# Avis délégué Réaménagement de la Pointe du Hoc sur la commune de Criqueville-en-Bessin (14)

N° MRAe 2025-6017

<u>Figure 1 :</u> Aménagement des parkings et du centre des visiteurs (source : étude d'impact p. 25)

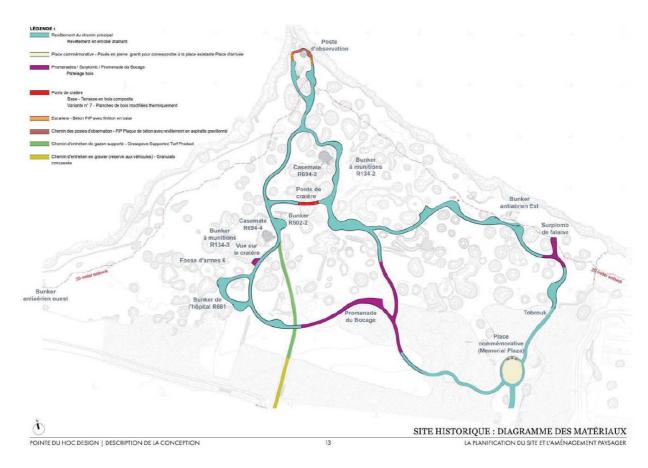
- la modification des cheminements: les cartes présentées (figures 32 et 34, p. 30 EI) nécessiteraient d'être revues et clarifiées, notamment en améliorant leur lisibilité et la précision des légendes et en identifiant clairement les habitats naturels concernés par les travaux et les impacts associés notamment les habitats patrimoniaux recensés dans le secteur nord;

Il est prévu un cheminement en surplomb du site dont le positionnement, dans une zone occupée par des haies patrimoniales, mériterait d'être mieux justifié et comparé avec d'autres alternatives.

Les mesures d'évitement sont insuffisantes, notamment concernant les haies du parking qui sont entièrement supprimées, ainsi que celles situées sur le linéaire de projet de sentier en surplomb qui sont fortement impactées, sans qu'aucun évitement n'ait été mis en place.

Sur le plan paysager, l'étude d'impact mériterait de davantage justifier les choix architecturaux, notamment en ce qui concerne l'agencement du parking et des cheminements parcourant le site historique ainsi que l'accessibilité à certains bunkers. Le dossier ne permet pas de comprendre comment la conception du parking permet une connexion au site historique ni comment le choix des matériaux permet une intégration au milieu naturel. En effet, le traitement du parking est de conception très urbaine, notamment dans le choix des revêtements imperméabilisés pour les places de stationnement et les larges cheminements piétons. Si certains aménagements prévus pour le cheminement dans le site historique semblent conçus pour s'intégrer dans le milieu naturel avec des matériaux compatibles, tels que les platelages en bois, l'essentiel du cheminement est prévu en asphalte drainant. En outre, l'absence de photomontages et de cartes montrant les différentes altitudes des cheminements par rapport à la surface topographique, les vues depuis les chemins au sol et les différentes passerelles ne permet pas d'apprécier l'intégration de ce choix d'aménagement.

Le dossier nécessite également de détailler l'aménagement des espaces verts et des haies, afin d'apprécier l'intégration du parking au territoire.

L'autorité environnementale recommande de compléter le dossier d'étude d'impact par une description plus précise du projet en phase travaux et en phase exploitation, notamment en ce qui concerne l'aménagement des cheminements et la destruction des habitats patrimoniaux dans le secteur nord à forte sensibilité environnementale, la gestion des eaux pluviales et le phasage des travaux qui nécessite d'être assorti d'un calendrier précis de réalisation.

L'autorité environnementale recommande de présenter des variantes, notamment en ce qui concerne les aménagements du parking et des cheminements, d'en analyser et d'en comparer les impacts sur la biodiversité et le paysage.
